Změnový list č. 6

Stavba: STAVEBNÍ ÚPRAVY A ZMĚNA UŽÍVÁNÍ ČÁSTI OBJEKTU KOMENSKÉHO
759, SOKOLOV

PŘÍČKA MEZI M.Č. 2.20 A 2.13.

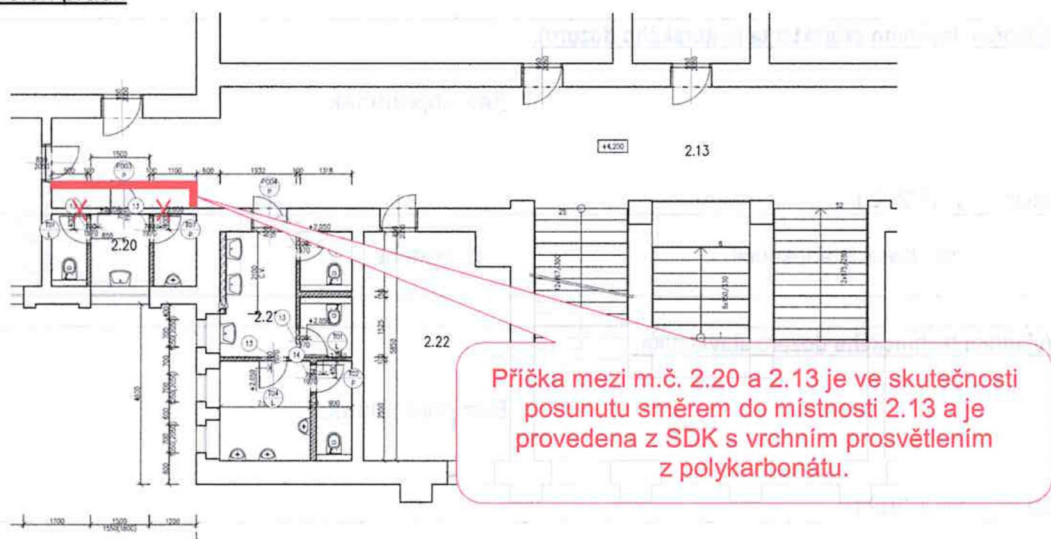
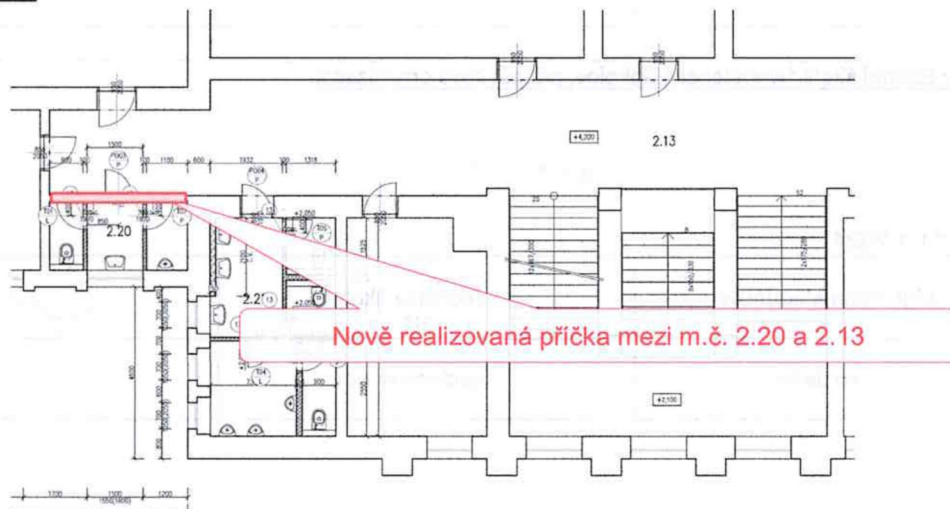
V rámci kontroly projektové dokumentace a skutečného stavu bylo zjištěno, že dispozice ve výkresové dokumentaci neodpovídá skutečnosti. Stávající příčka mezi m.č. 2.20 a 2.13 je posunuta směrem do místnosti 2.13 a je provedena z SDK s vrchním prosvětlením z polykarbonátu. Je nutná její demontáž a realizace nové příčky ve správné poloze dle projektové dokumentace.
